POR MEDIO DEL CUAL SE MODIFICA UN PERMISO DE VERTIMIENTOS Y SE ADOPTAN OTRAS DISPOSICIONES

Que técnicos de la Corporación procedieron a realizar visita el día 17 de enero de 2024 y a evaluar la información presentada generándose el informe técnico con radicado **IT-00430-2024 del 28 de enero de 2024**, en cual se formularon las siguientes observaciones y conclusiones cuales hacen parte integral del presente trámite ambiental

Figura 2. Esquema del sistema de tratamiento de ARnD propuesto.
Fuente: Tomado de los radicados CE-08314-2023 y CE-14209-2023.

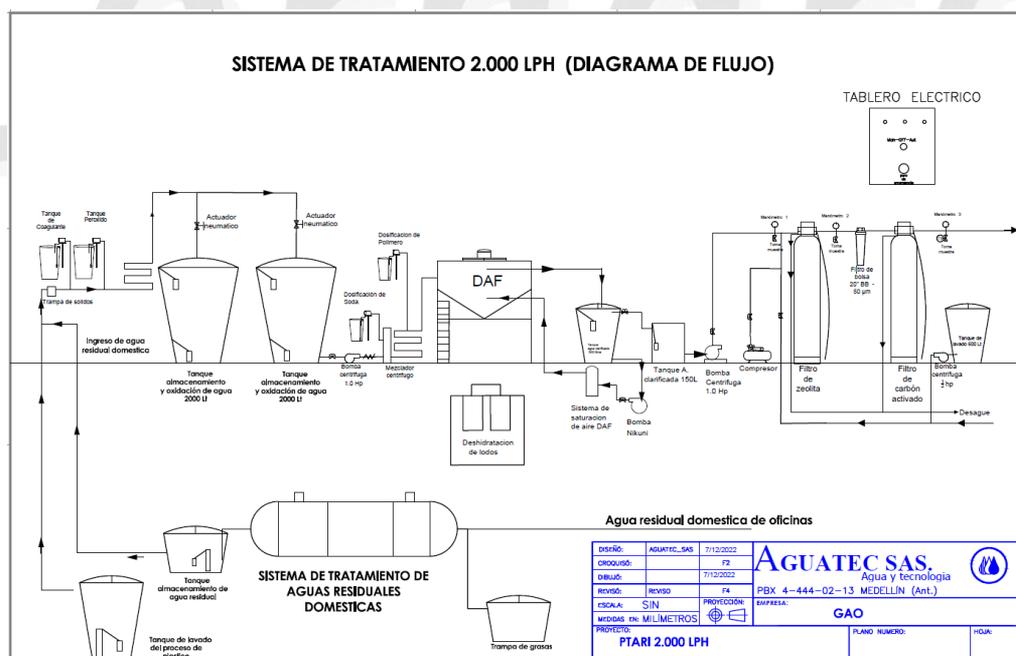
A continuación, se describen los parámetros de diseño propuestos por el usuario, para el sistema el sistema de tratamiento de ARnD.

Número de módulos	Una unidad completa de tratamiento – Automatizada.
Caudal de operación	2000 L/hora (0,55 l/s)
Unidades de tratamiento	Homogenización, ajuste de pH, oxidación Fenton, coagulación, floculación, flotación, deshidratación de lodos, aireación y filtración.
Área requerida	30 m ²

Durante el recorrido realizado se evidenció que ya se cuenta instalada la planta de tratamiento de aguas residuales no domésticas - PTARnD, la cual concuerda con las unidades de tratamiento planteadas y acorde con lo mostrado en la Figura 2. Esquema del sistema de tratamiento propuesto, pues se cuenta con sistemas de homogenización, ajuste de pH, oxidación Fenton, coagulación, floculación, flotación, deshidratación de lodos, aireación y filtración.

Figura 2. Esquema del sistema de tratamiento de ARD instalado
Fuente: Tomado de ficha técnica.

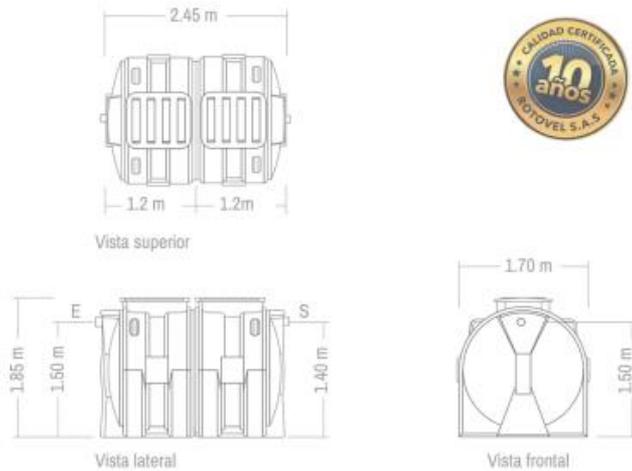
Para el tratamiento de las ARD se propone un sistema integrado compuesto por: Trampa de grasas, pozo séptico y FAFA con capacidad de 5.000 Litros, con caudal calculado de 0,0152l/s, donde los caudales clarificados son conectados a la planta de tratamiento de aguas residuales no doméstica. El interesado presenta la ficha técnica del sistema instalado, la cual se anexará al presente informe.

Se evidenció que, no se han realizado mantenimiento a la zona donde se localizó el sistema de tratamiento de ARD dado que se encontraba cubierto de pasto, así mismo, que el tanque de succión de aguas clarificadas, se podrían estar presentando reboses de las ARD tratadas, toda vez que se evidenció humedad con dirección hacia la ladera donde se encuentra instalado, por lo que será necesario adecuar esta zona, para evitar descargas de ARD al suelo.

Figura 3: Balance hídrico y recirculación de caudales.
Fuente: Tomado del radicado CE-14209-2023.

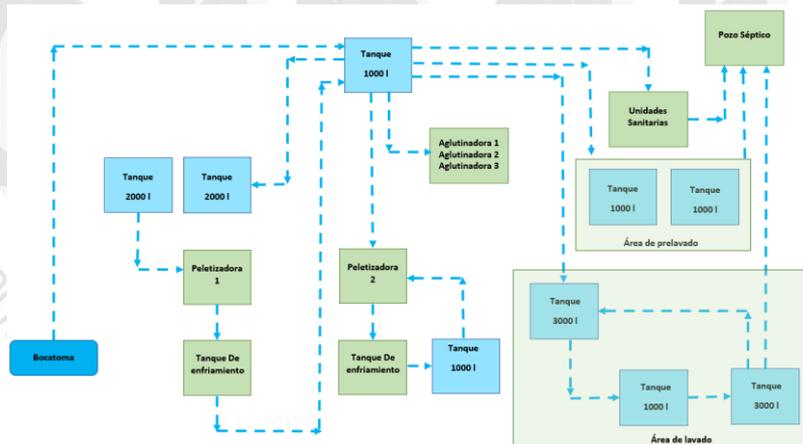
Para la descripción de los procesos en la Evaluación Ambiental del Vertimiento, se informan los momentos en los que se realiza recirculación de las aguas residuales no domésticas, presentando el balance hídrico. Según se describe, las actividades de lavado se realizan 4 horas diarias de lunes a viernes con un volumen de agua de 6000 L, agua que es recirculada y descargada cada 4 días. La recirculación se da mediante el uso de tres tanques adicionales, el primero de 3000 L para el llenado de agua limpia cada 4 días y para el almacenamiento inicial de recirculación, el segundo de 1000 L para separación del material particulado mediante una malla y el tercero de 3000 L para almacenamiento del agua recirculada y el reingreso al proceso. De acuerdo con lo descrito en el documento, estas aguas provenientes del lavado luego de ser recirculadas son llevadas mediante canaletas a un tanque externo tipo letrina. En el proceso de pelletización también se emplea agua para el enfriamiento, esta es recirculada y llevada al tanque inicial de recirculación de 1000 L.

Se indica que el proceso requiere un volumen aproximado de 3000 L/día para el procesamiento de aproximadamente 2 Kg/día de plástico. Según datos de la empresa, en mayo de 2021 se registró un consumo de 1,14 m³ en 8 horas de operación, es decir, 0,039 L/s.

Se realizó el análisis e identificación de los riesgos potenciales a los recursos naturales por la recirculación de las aguas en el proceso productivo identificando como principales aquellos en los que se realicen vertimientos de las aguas de recirculación sin previo tratamiento, por daños en el sistema de tratamiento u obstrucciones que limiten el tránsito de caudales, entre otras.
